Mission régionale d'autorité environnementale
PAYS DE LA LOIRE

**Avis délibéré sur le projet de mise en compatibilité
par déclaration de projet
du plan local d'urbanisme (PLU) de Challes (72)
en vue de l'implantation d'une centrale photovoltaïque
au sol au lieu-dit « Le Châtaignier »**

N° : PDL-2024-8223

extrait du zonage après mise en compatibilité (source : dossier page 65)

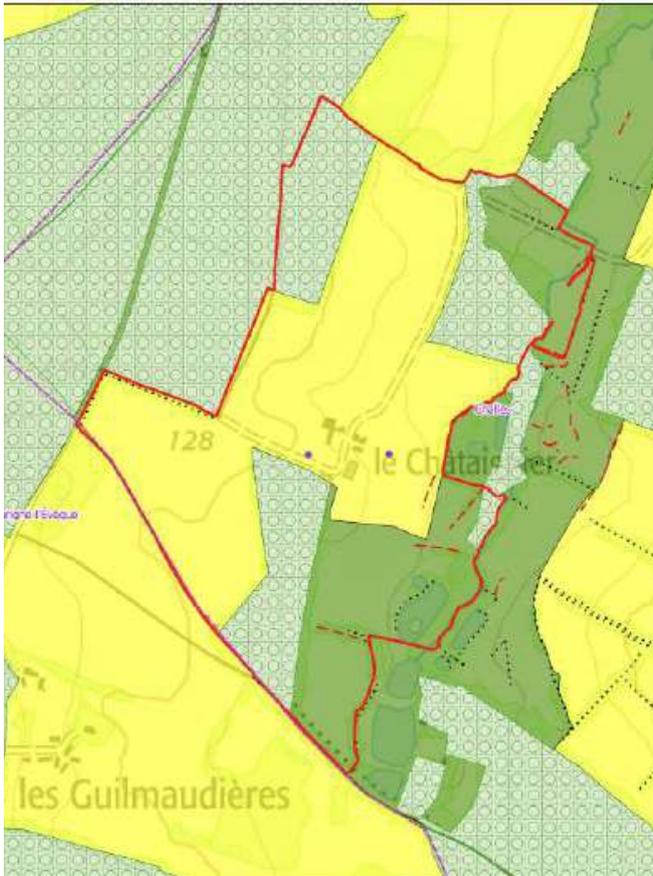
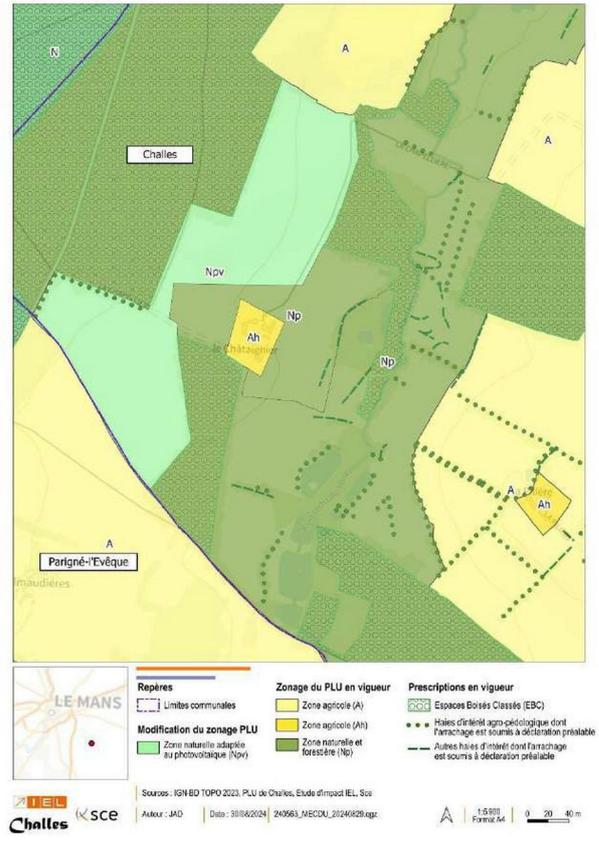
Toutefois, le règlement de la future zone Npv, dans sa rédaction actuelle, ne garantit pas le respect de ces critères et ne fait même pas référence à ce décret et à cet arrêté. En l'état, le projet de mise en compatibilité doit donc être considéré comme potentiellement générateur de consommation d'espaces. Il conviendrait de compléter la rédaction du règlement en vue de garantir le respect du décret et de l'arrêté cités précédemment.

La MRAe recommande de compléter le règlement de la zone Npv avec l'exigence du respect du décret et de l'arrêté du 29 décembre 2023. À défaut, le dossier doit être complété avec la mention d'une potentielle consommation d'espace à hauteur de la superficie du secteur Npv créé et de sa comptabilisation à l'échelle de l'ensemble du PLU.

Projet d'OAP (source ; dossier page 67)

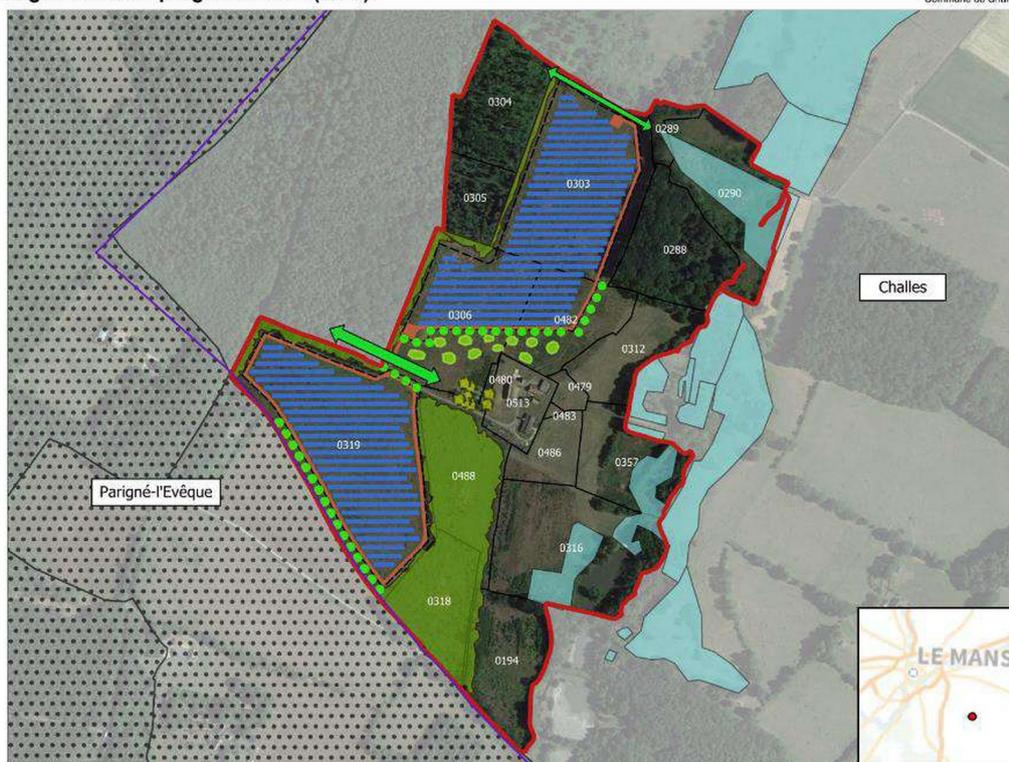
En revanche, au titre de la trame verte et bleue, le dossier prévoit de reconstituer deux corridors est-ouest, l'un au nord et l'autre au centre, entre les deux secteurs de la zone Npv. Ces deux corridors sont inscrits dans l'OAP avec des modalités différentes : sous la forme d'une bande de 10 m pour celui au nord, avec de nombreuses plantations d'accompagnement pour celui au centre (haies, bosquets, arbres fruitiers). De plus, l'OAP précise que les clôtures au sein de la zone Npv devront laisser passer la petite faune. Le dossier peut ainsi affirmer que les incidences de la mise en compatibilité du PLU sur la trame verte et bleue resteront faibles.

La MRAe recommande, sur la base des compléments dans la qualification des enjeux au droit de la zone Npv évoqués au paragraphe 2.1, de compléter l'évaluation des incidences potentielles liées à la mise en œuvre des obligations légales de débroussaillage susceptibles de s'appliquer sur toute la zone Npv et dans un rayon de 50 m autour.

Sensibilité du site au titre des milieux naturels (source : dossier page 90)

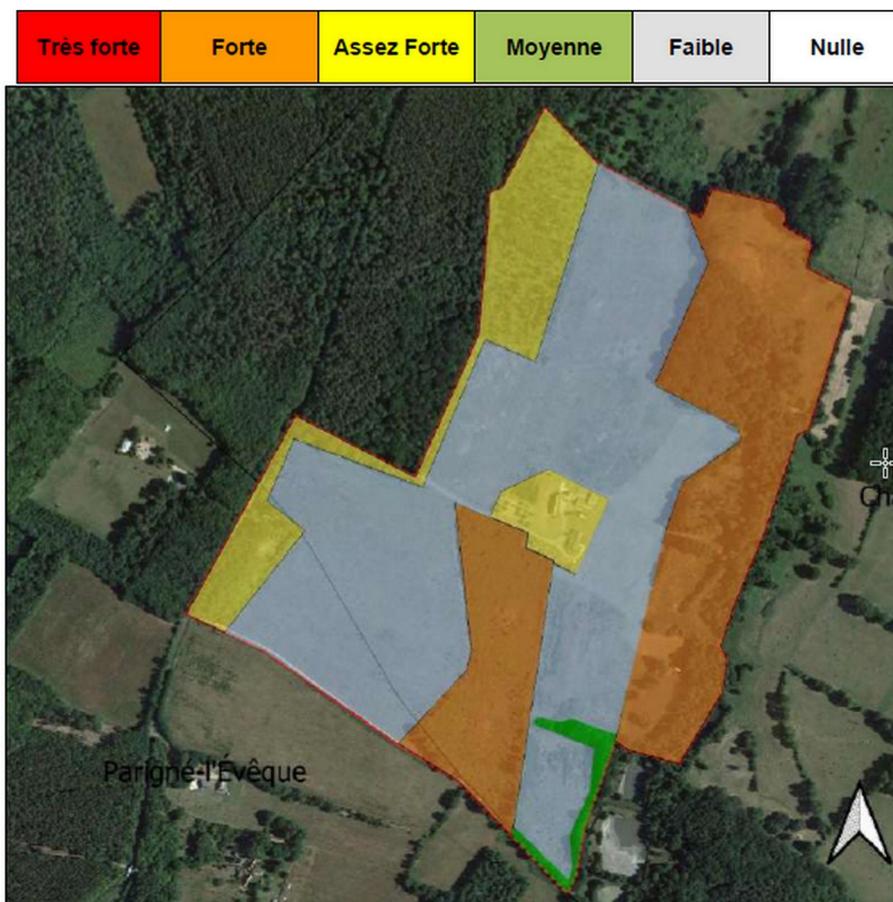
La présentation des enjeux relatifs aux milieux naturels manque de précision en ce qui concerne la faune et flore. Le dossier fait référence à l'étude d'impact du projet de parc photovoltaïque dont il aurait été utile de présenter quelques éléments saillants. En l'état, seule la synthèse est présentée. De plus, le niveau des enjeux sur les espaces agricoles en friche, qualifié de faible, paraît insuffisamment argumenté dans le dossier de la mise en compatibilité. En l'absence des éléments justifiant cette appréciation, la MRAe considère que l'appréciation des enjeux au titre des milieux naturels est insuffisamment étayée dans le dossier.

La MRAe recommande de compléter la justification des niveaux d'enjeux au titre des milieux naturels en exposant de façon plus détaillée les résultats des investigations naturalistes.
